Remarques préliminaires sur le bilan prévisionnel 2035 de RTE

Jean-Pierre Pervès¹

Des investissements massifs nécessaires, mais une perspective d'augmentation des coûts du système électrique contenue au cours des prochaines années

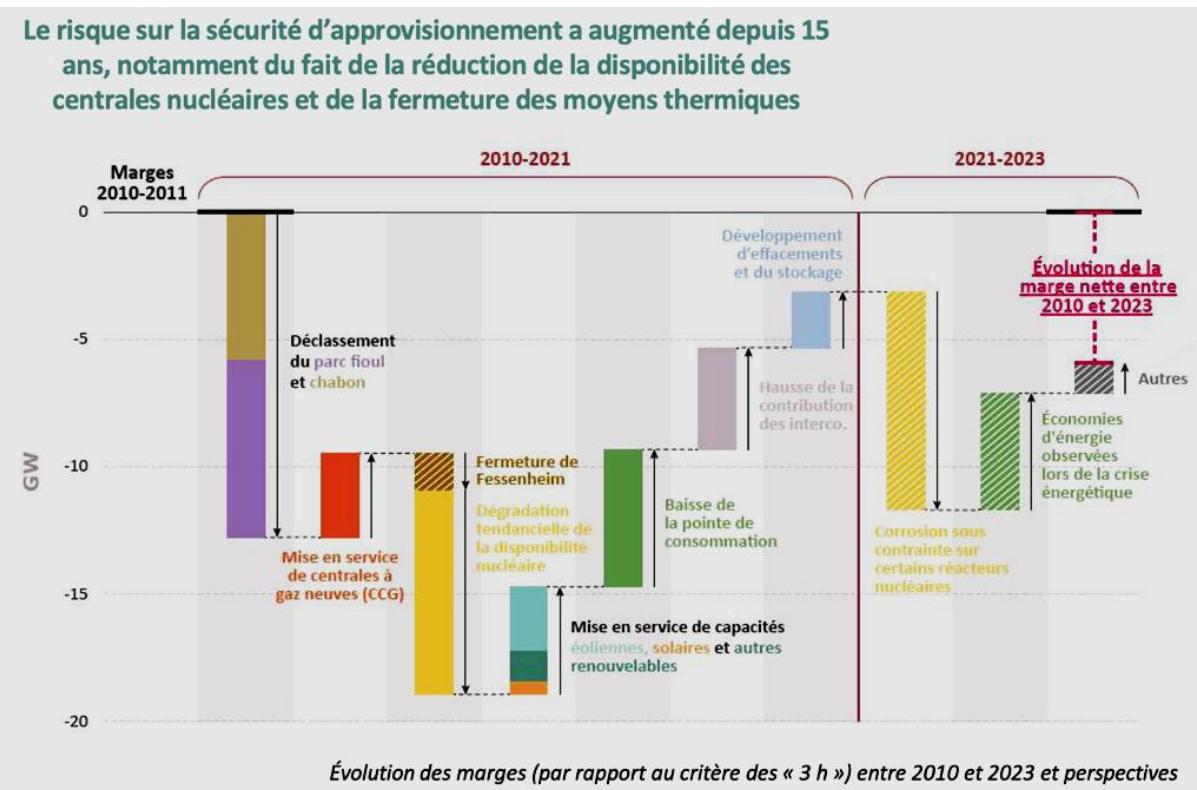
- a) L'exercice d'évaluation du coût des divers scénarios présenté en juin 2023 n'a pas été actualisé, ni élargi et la seule présentation sur les coûts de production précise qu'ils sont hors coûts réseaux, coûts commerciaux, équilibrage et service système, préfinancement des moyens futurs et inflation, ce qui est inacceptable, d'autant plus que la figure est intitulée « Coût du système électrique »

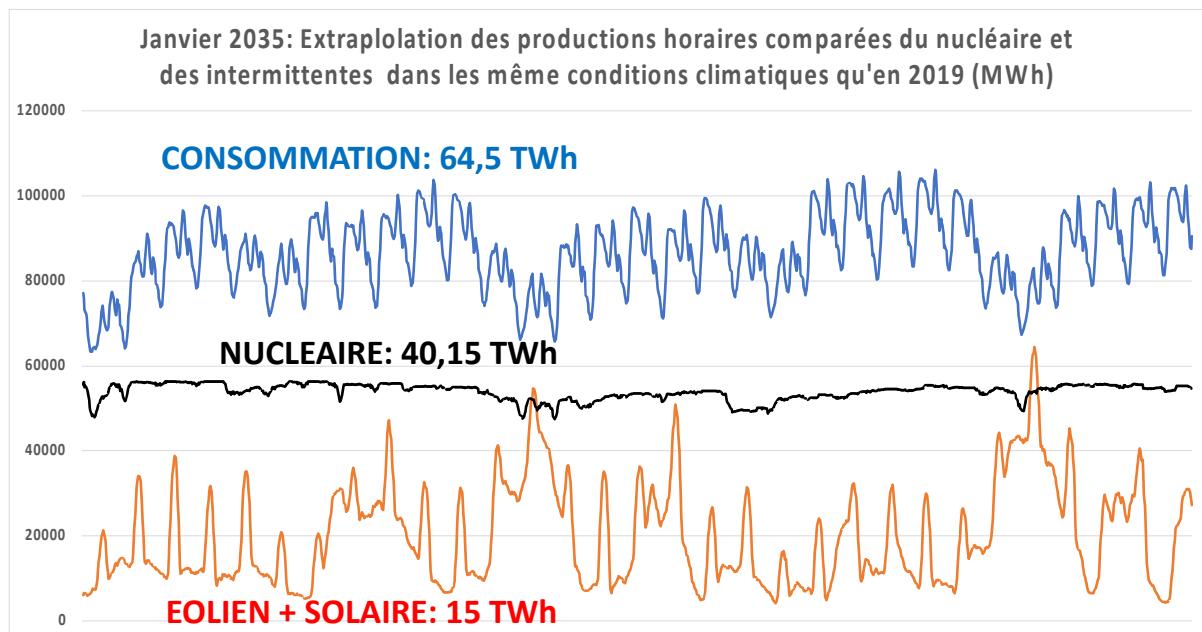
- b) RTE affirme que le niveau de sécurité d'alimentation va s'améliorer à court terme :

Cette figure est extrêmement tendancieuse car destinée à rassurer. Dans les faits RTE reconnaît :

- avoir laissé s'effondrer notre puissance pilotable de 11 GWe, y compris Fessenheim, sans préconiser une mise en réserve pour les périodes les plus tendues

- attribue au nucléaire une baisse tendancielle de 8 GWe sans indiquer que c'est conjoncturel, que les programme post-Fukushima et les grands carénages étaient prévisibles au niveau de 3 à 4 GWe et qu'ils n'ont pas été compensés,

- impose un critère de stabilité probabiliste, qui représente une dégradation de la sécurité d'approvisionnement qui était quasiment déterministe dans le passé.

- Prête aux capacités intermittentes ajoutées entre 2010 et 2020 (environ 20 GWe) un socle garanti, comparable aux capacités pilotables, de 3 GWe, soit 11,6 % de leur capacité installée, ce qui est contredit par la réalité (plutôt 3 %).

- Affirme une équivalence similaire à une baisse de la pointe de 5 GWe et une hausse du stockage et des effacements de 2,5 GWe, non documentés. RTE retient ainsi, de manière optimiste, une dégradation de la marge nette limitée à 7 GWe environ avec, si on s'adresse au long terme (2030 et 2035) deux difficultés :

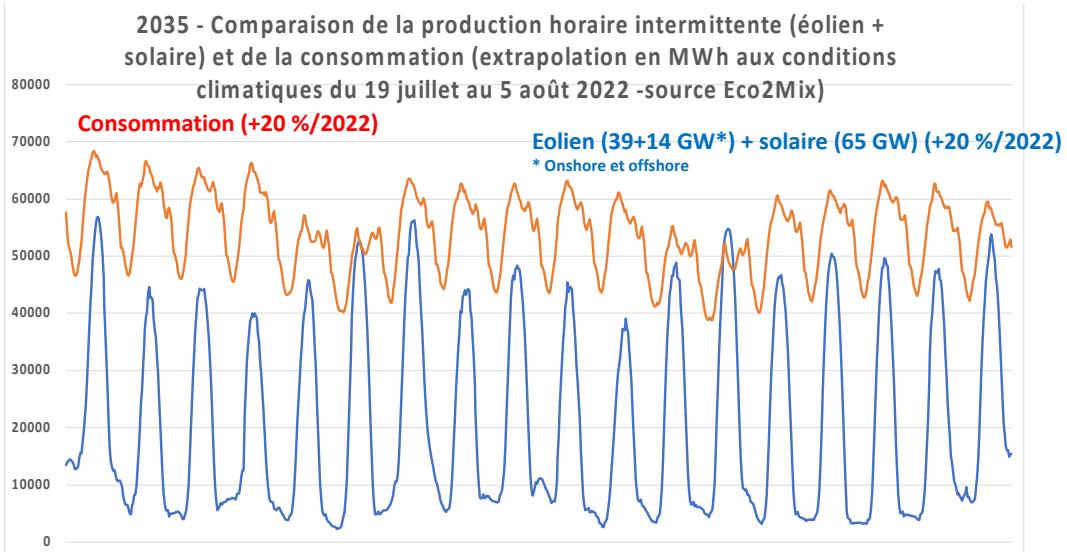
- g) On ne peut qu'être surpris de la légèreté de la présentation faite de la gestion de l'intermittence. La gestion quotidienne des pics de production solaire (ou de leur absence) est abordée (très modestement) par les § 19 (P. 54) et 21 (P.60), avec recours à la flexibilité, à la modulation des pilotables et à l'écrêtage des ENRi. En effet une simple extrapolation à 2035 des productions actuelles aux capacités indiquées (122 GWe intermittents) montre la difficulté de la tâche, sauf à modifier très profondément les conditions d'acceptation de ces productions sur les réseaux (des écrêtements massifs seront indispensables, ce qui changera la rentabilité de ces sources et les règles de marché). Il est aisément, sur la base des données RTE téléchargeables sur le site Eco2mix, d'extraire les productions intermittentes en 2035 en tenant compte des croissances prévues des capacités de chaque source en supposant, ce qui est raisonnable, des données climatiques similaires aux actuelles.

- En conditions hivernales la fluctuation de puissance sur une journée pourra atteindre une cinquantaine de GWe et on pourra avoir sur des périodes de 2 à 3 semaines des taux de charge extrêmement faibles, oscillant entre 3 et 10 % seulement de la capacité installée. L'importance des déficits de puissance dépasse de loin les projections, optimistes, d'efficacité et de flexibilité.

- En conditions estivales les fluctuations de puissance des intermittentes varieront de 2 à 57 GWe avec des écarts matin et soir de 40 à 50 GWe, leur apport étant souvent proche de la puissance appelée en milieu de journée, mais très faible la nuit (de 2 à 10 GWe malgré 118 GWe installés). L'écart entre la consommation et la production évoluera chaque nuit entre 35 et 54 GWe. L'impact quotidien sur le fonctionnement des capacités pilotables ne sera pas gérable, bien au-delà de ce qu'on pourra attendre de leur suivi de charge et des flexibilités ou effacements. Il faudra écrêter (à quelles conditions ?), exporter à bas prix le jour (les pays voisins seront confrontés aux mêmes excès) et importer si notre capacité pilotable n'est pas restaurée.

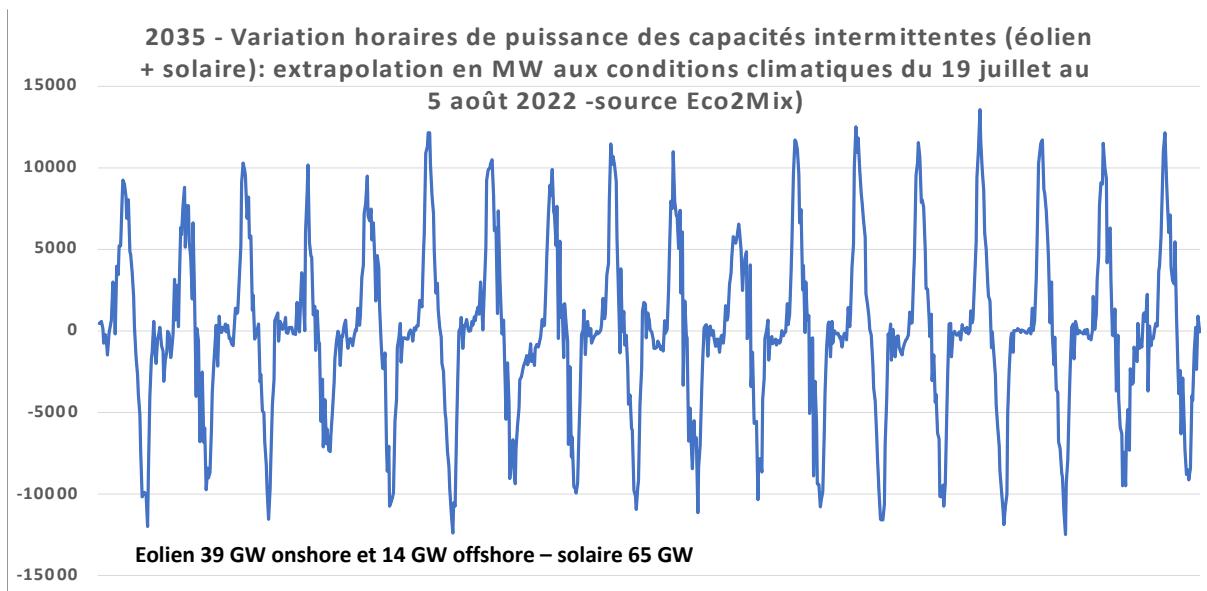
- La gestion des gradients de puissance des ENRi et de la capacité pour les pilotables de les accommoder n'est pas abordée si ce n'est pour nier la responsabilité des ENRi, en usant d'un sophisme étonnant (page 45) « *L'augmentation de la part des énergies renouvelables dans le mix électrique à l'horizon 2030-2035 ne conduira pas nécessairement le parc nucléaire à moduler davantage qu'aujourd'hui, mais la part de modulation liée au manque de débouchés économiques augmentera* » (un non-dit : à cause du suréquipement en ENRi.)

Par exemple, en été l'analyse des variations de puissance horaire des capacités intermittentes montre qu'elles atteindront 10 à 14 GWe en une heure, deux fois par jour à la hausse puis à la baisse, alors que la consommation est faible. C'est toute l'organisation de l'accès au marché de l'électricité des moyens intermittents (qui devraient supporter les inconvénients de leur variabilité) et des moyens pilotables (dont l'économie doit être impérativement préservée) qui devra être profondément repensée, et ceci **dès les prochaines années**.

- Comment gérer ces variations sans perturber profondément la société française dans son ensemble, et comment gérer un tel gradient de puissance sans impacter techniquement et économiquement les énergies pilotables, et le nucléaire en particulier ? La présentation RTE esquive cette problématique .
- Et comment gérer ces situations si des centaines de GWe éoliens et solaires débordent de pays voisins qui se sont interdit le recours au nucléaire et déclarent réduire drastiquement leur recours aux énergies carbonées. RTE ne l'aborde (fig. 30) que dans une carte d'Europe dont on ne peut extraire que des valeurs approximatives pour 2035 (source PNC), très inquiétantes. Espérons des données plus précises dans les documents à venir et des propositions de gestion des liaisons transfrontalières.

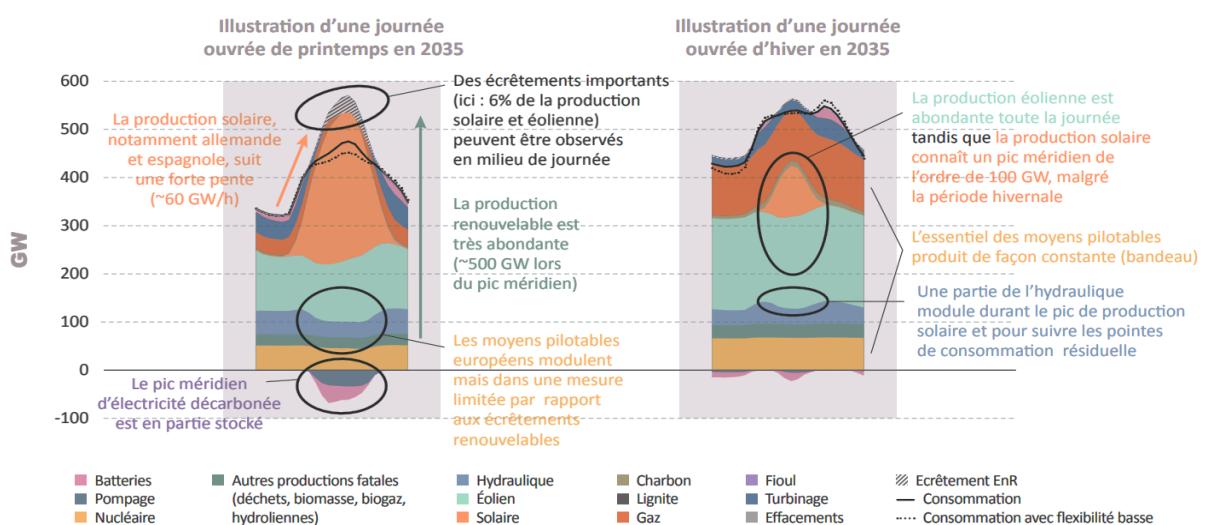
Comment réagira le réseau ouest-européen aux fluctuations d'environ 1000 à 1500 GWe d'éolien et solaire en 2035 ? RTE, dans sa présentation, se limite curieusement à une présentation 2035 « Europe », avec une journée d'hiver et une journée de printemps, alors que le mix français est fort différent, mais aussi en évitant soigneusement une situation estivale.

C'est ainsi que l'impact sur la modulation des capacités pilotables est présenté comme faible au printemps et quasi nul en hiver (fonctionnement en rideau). Quant au solaire, il est mis en valeur à midi en hiver, sans signaler les journées fort courtes. Sur le fond RTE opte ainsi pour une européanisation du pilotage du réseau sans aborder les questions fondamentales du prix de production par pays en fonction du mix développé, et de la maîtrise des flux véhiculés par les interconnexions transfrontalières.
